Devenir du site Brunel sur Fives. Construisons l'avenir de notre quartier !

Permis de construire 3F sur Brunel : réunion du 07/11/2018

CONSTRUCTION DE SOIXANTE-NEUF
LOGEMENTS LOCATIFS ET EN ACCESSION, UN
LOCAL COLLECTIF RESIDENTIEL ET UN LOCAL
ASSOCIATIF

DEMANDE DE PERMIS DE CONSTRUIRE
BILAN DE CONCERTATION PC 16-4

Rue de Madagascar (bâtiment 1 – 18 logements)

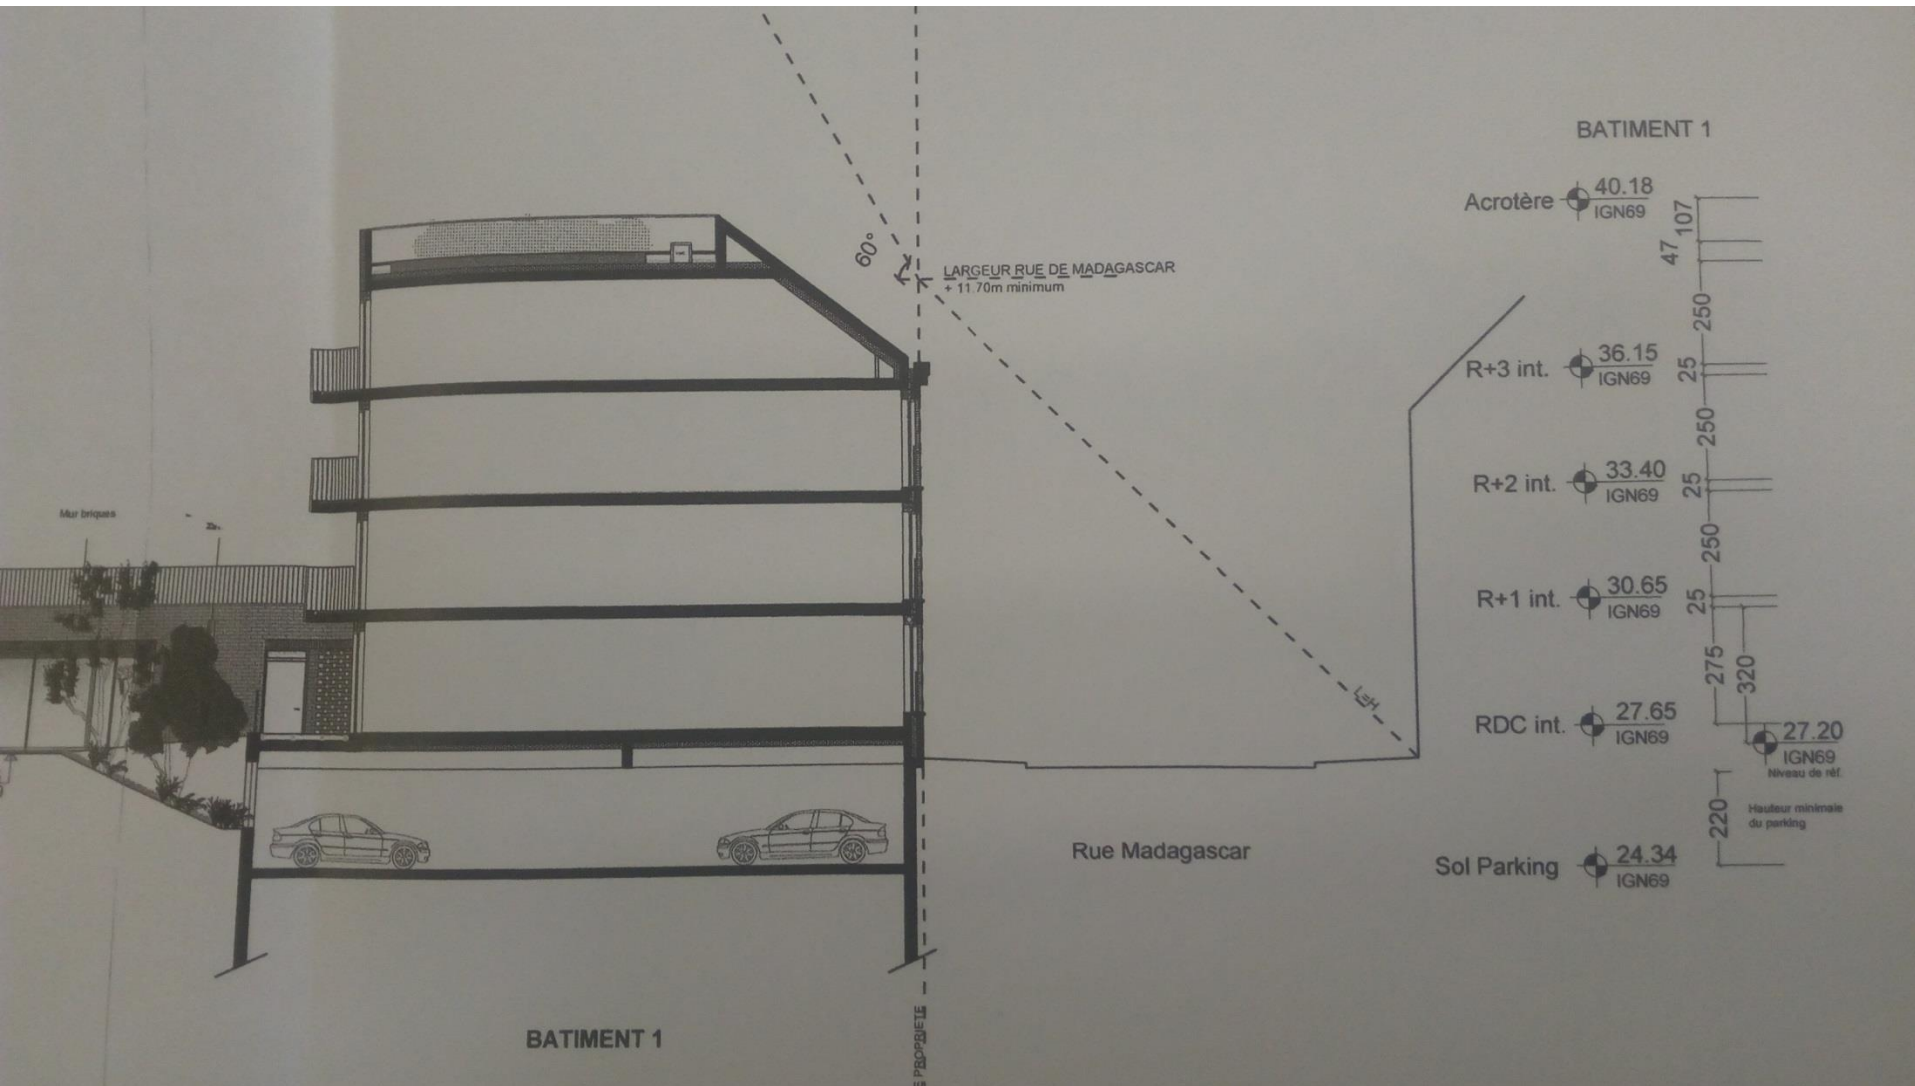
(à confirmer) : vue non définitive car n'intègre pas la double voie de circulation entrée/sortie du parking souterrain

Rue de Madagascar (vue de coupe : 13m de haut)

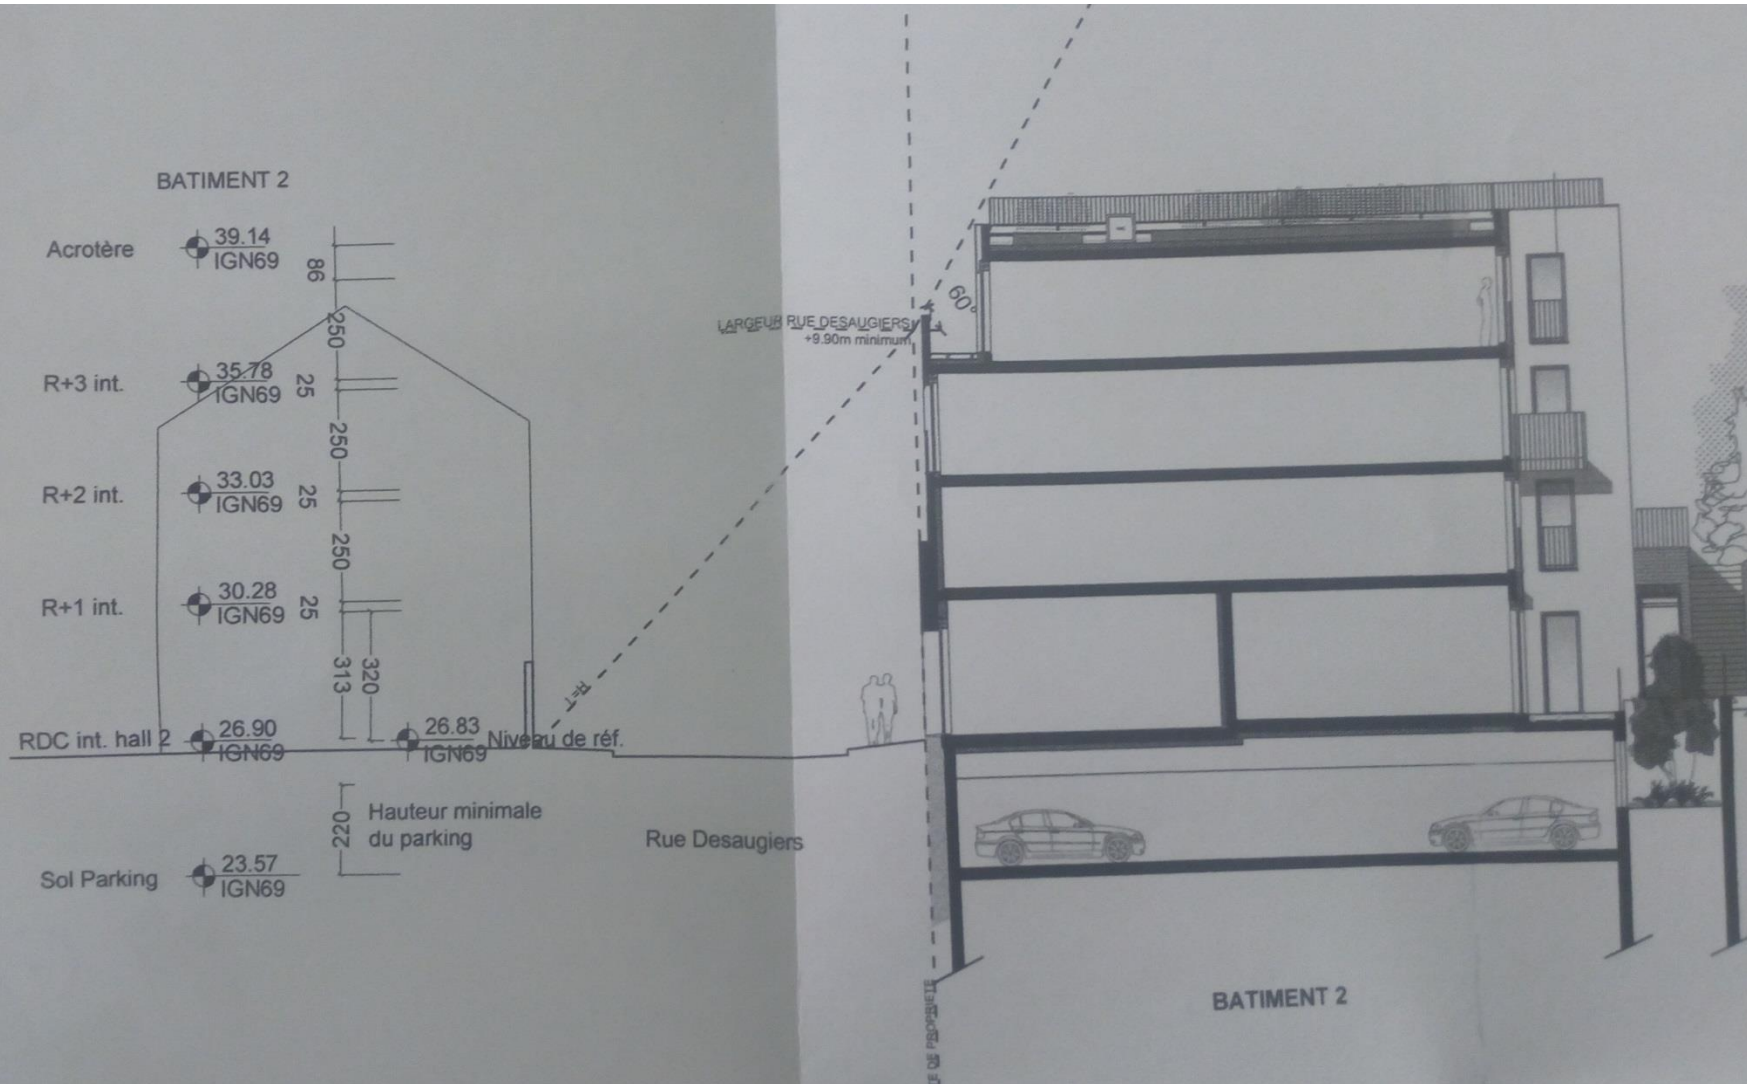
- **Parking vélo**
1 local vélo de 35,1 m² pour les riverains est prévu sur le bâtiment 2 côté rue de Madagascar : l'estimation actuelle d'une capacité de 10 places sera-t-elle maintenue si cet accès au garage est élargi pour permettre l'entrée et la sortie sur deux voies distinctes ?
Est-il possible de prévoir un local à vélo côté rue Désaugiers/Pologne ? L'objectif est de permettre aux habitants (tant les résidents des bâtiments 4 et 5 que les riverains de proximité) du secteur Désaugiers/Pologne de bénéficier de ce service ?
Les locaux vélos sont-ils prévus pour accueillir des vélos cargos (bi ou triporteur) ? Des vélos rallongés (« long-tail bike ») ?

Rue Désaugiers (bâtiment 2 - vue de coupe : 13m de haut)

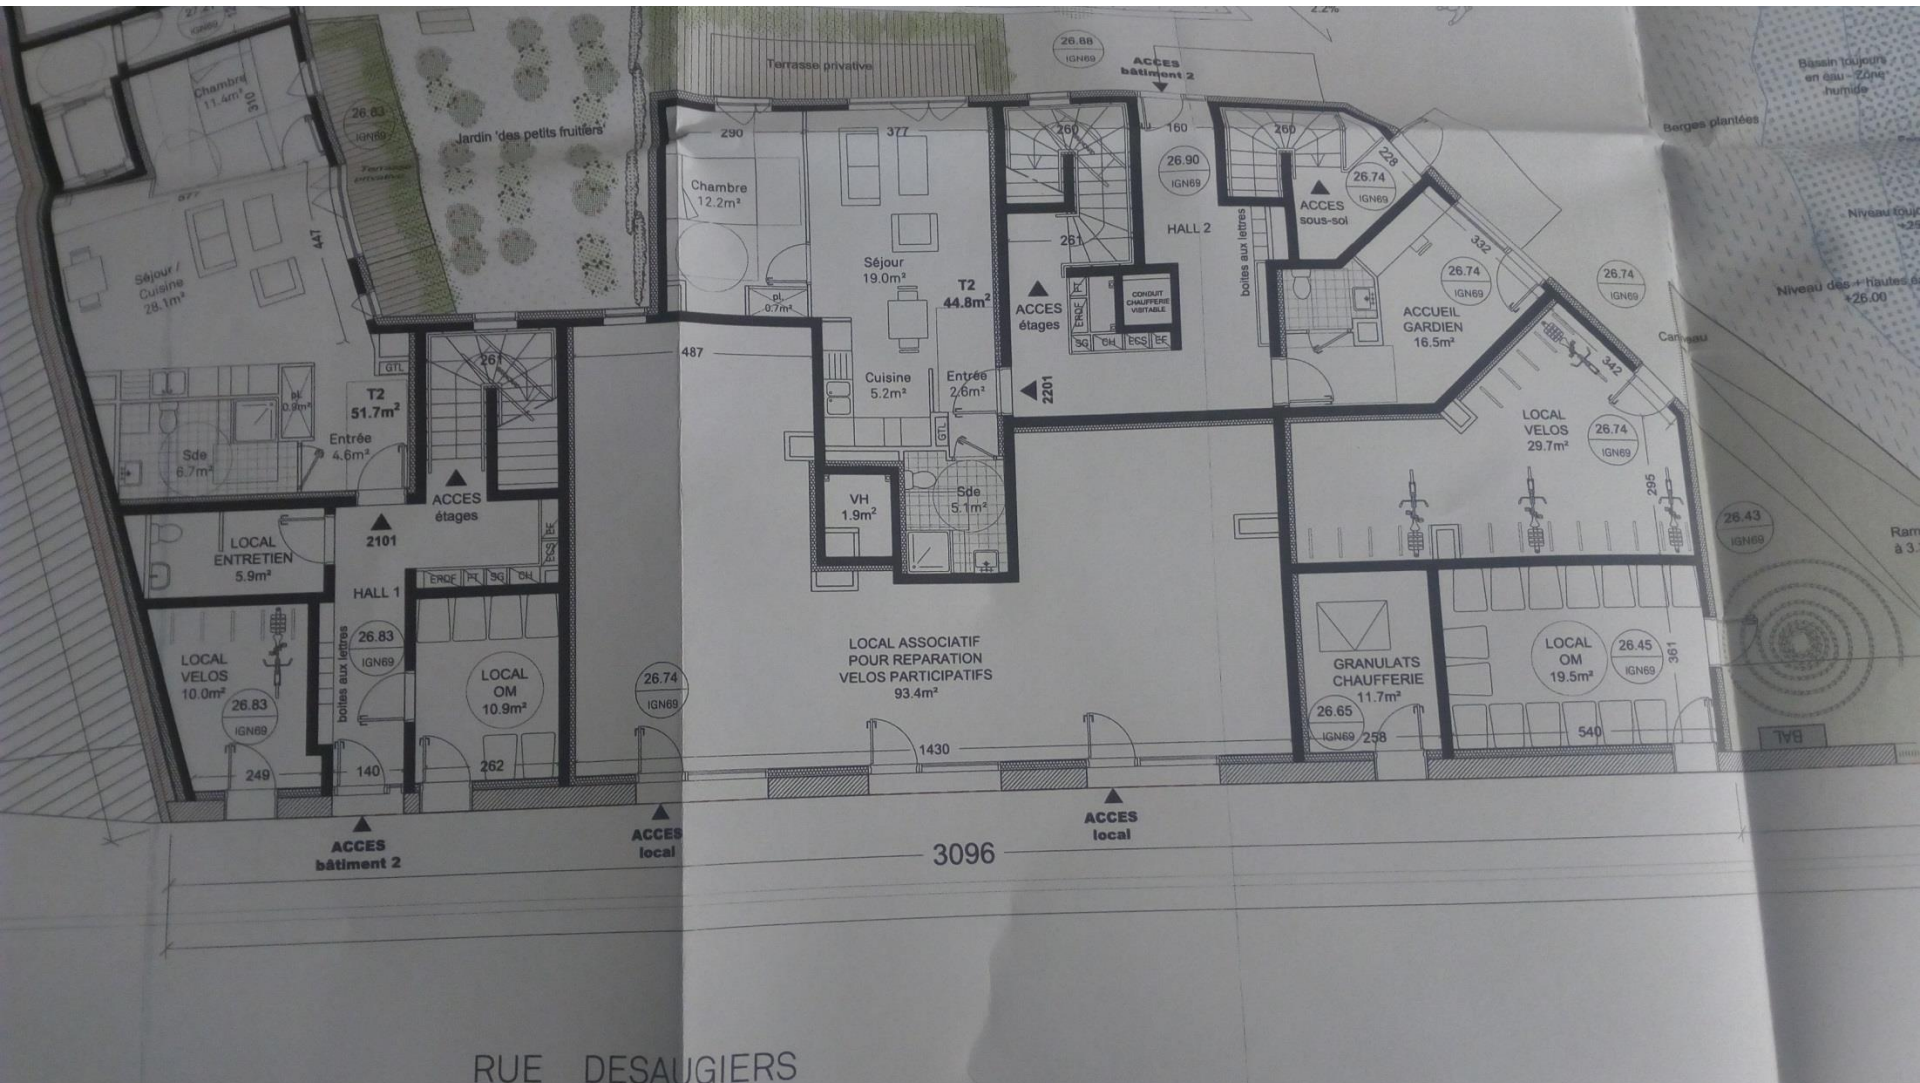
- **Droit à l'ensoleillement**
Une projection de perte de luminosité et d'ensoleillement dû au bâtiment 3 (R+3) pour les habitants des rues Désaugiers et Raspail a-t-elle été réalisée ?
